PARCO REGIONALE DELLE ALPI APUANE  
U.O.C Pianificazione Territoriale

***Cava Pitone, Società High Quality s.r.l. – Comune di Seravezza. Procedimento di Valutazione di impatto ambientale nonché di rilascio di provvedimenti autorizzativi ai sensi dell’art. 27 bis del DLgs 152/2006.***

VERBALE

*foto 3) area identificata nella TAV. 9 come nuovo piazzale quota 322,0*

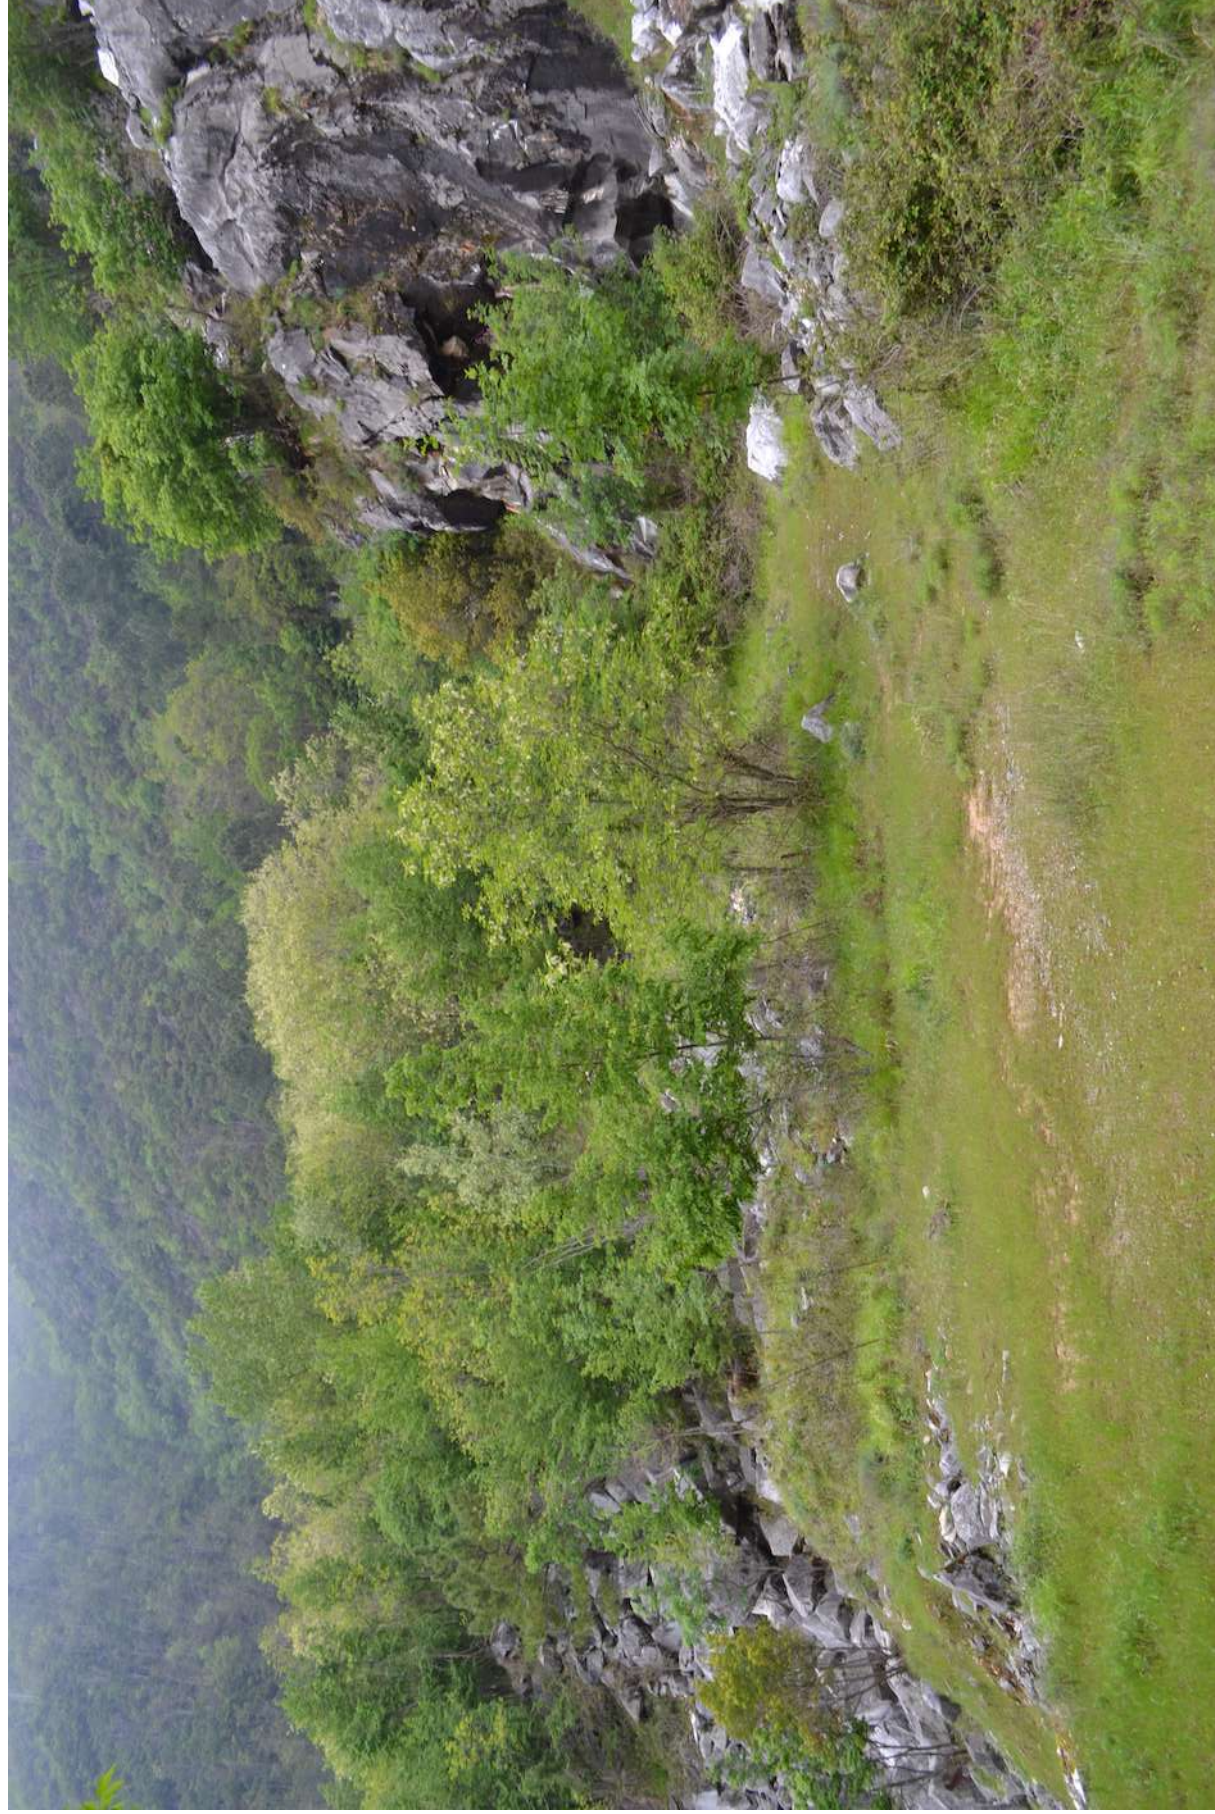
*foto 2) area identificata nella TAV. 9 come nuovo piazzale quota 318,4*
